8 月修繕委員会報告 2021-8-28 修繕委員 稲吉

『共用廊下メーターボックス扉塗装はがれ』、『駐車場出入口全面空地』並びに 『ゴミ置き場容器数』について

ゴミ置き場床水勾配改善提案について

東京都建築安全条例第二章第五節 自動車車庫等 第二十八条全面空地

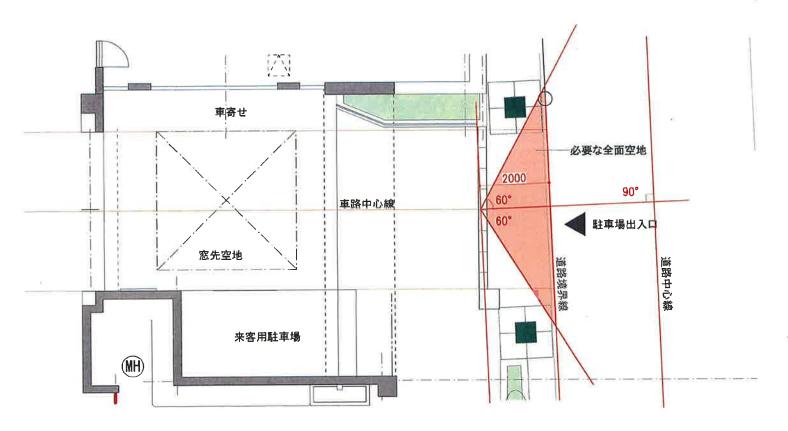
2. 駐車場出入口前面空地について

5月14日の修繕委員様との面談時にご指摘のあった東京都建築安全条例『駐車場出入口前面空地』につきましては、条例に記載のある「道路との境界線から二メートル後退した」とあり下の写真の赤線がその境界線になります。詳しくは添付資料2をご参照ください。(添付資料2の「全面空地」は「前面空地」と読み替えてください)

下記の図のように道路境界から二メートル後退した自動車の車路の中心線において、道路の中心線に直角に向かって、 左右それぞれ六十度以上の全面道路の通行の見通しができる空地又は空間を有していることを確認しました。 樹木による視界の妨げについては、定期的な剪定を行い、見通し出来る空間を確保して頂けるようにお願いいたします。

算定表
6
容器数

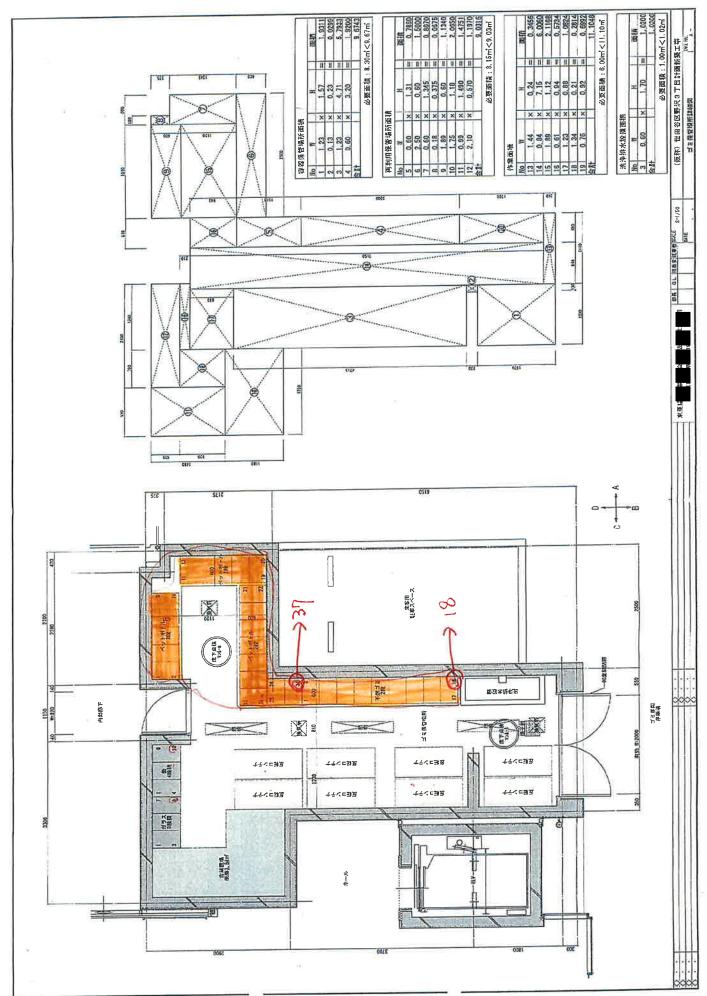
スケジュールが未定の場合は、いつ頃になるかのご回答でも構いません。 数が55個」であることは了解しました。不燃ごみとペットボトルの必要数 が55個であることはこちらの計算と一致しています(細かく言えば、切り 捨てを指定されているところを御社では切り上げているので少し多くなっ ていますが)。こちらの214個というのは、可燃ごみも含めた数字です。 御社の計算表と図面では可燃ごみは「反転コンテナ」8個を使うとされてい ます。世田谷区の条例では、100戸以上のマンションは「反転コンテナ」 を使う事が決まっており、御社はその指示に従っています。

(注 1): が 2013 年に世田谷区に出した建築確認申請書でゴミ室は 55 個の 60lit ポリバケツを使うとしている(6 月理事会資料)。少なすぎるので H31 年 4 月発行の世田谷区のガイドに従ってこちらで計算した所、214 個であった(6 月理事会資料)。 に計算の根拠を訊ねた所、7/10 付「 の回答」が来た。今回判明した最大の問題は、2013 年時点で世田谷区の条例は「反転コンテナボックス」の使用を義務付けており、今回の 回答 回答にも、可燃ごみは「反転コンテナボックス」を使うとしているが、実態は「反転コンテナボックス」は使われていない。建築確認申請書の内容と異なる。

「確認申請書を確認したところ、ゴミ室のポリバケツの数が、55 個と申請されていることが分かりました。世田谷区の指定計算方法でこちらで計算したところ、214 個でした。今度、ゴミ室を水洗可能にしていただいた後、世田谷区清掃局にゴミ収集方法の変更を申請しますが、建築確認申請書との差を問われると、答えられません。55 個の根拠を教えて下さい。」との質疑を受領しました。このことについて、貴マンション計画時では世田谷区「廃棄物保管場所等及び再利用対象物保管場所設置の手引き」(平成25年1月発行)に則り計画しており、容器数算定表(添付資料3をご参照ください)から必要容器数合計は143 個であり、この内ポリ容器の数が合計55 個ということになります。よって受領しました確認申請の写真に写っている「角ポリバケツ60055 個」の記載になっております。何卒ご理解くださいますようよろしくお願い申し上げます。

収集間隔は実態により記入する。(原則として可燃3日・不燃13日・古紙、びん、缶6日・ペットボトル13日) する主文(6 /8 +37=55 容器1個あたりの容量(ポリ容器601、資源用コンテナ501)は原則として可燃15㎏、不燃15㎏、古紙9.5㎏、ぴん12.5㎏、缶3㎏、

ゴミ保管場所 床改修平面図 (案)

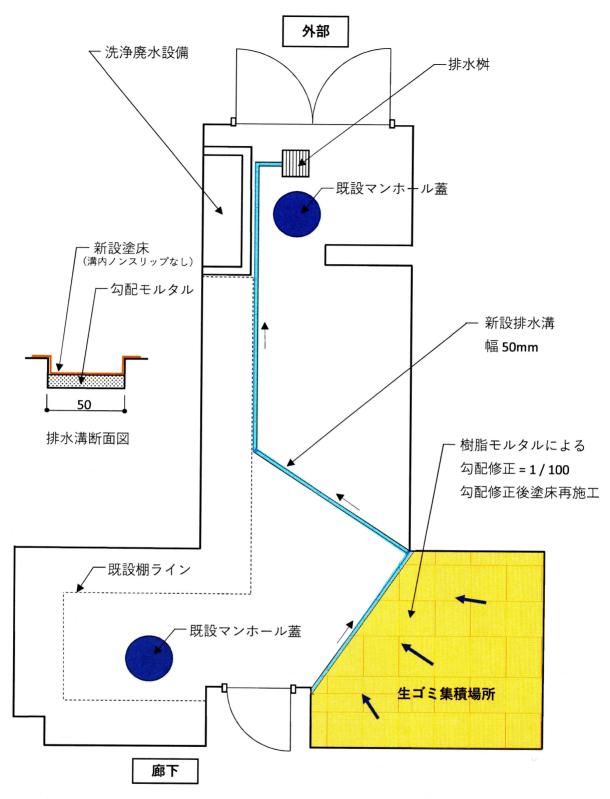
ゴミ置き場床水勾配工事についは、その提案を8月26日に管理会社を通じ提出させていただきます。

- ・ 廊下側扉沓摺高さを考慮すると床全体の勾配修正が難しいため、新たに排水溝を設けます。
- ・生ゴミ集積場所は床勾配を修正し、塗床を再施工します。
- ・排水溝は緩勾配となるため、多少の水が残ります。
- ・工期は1週間程度かかります。
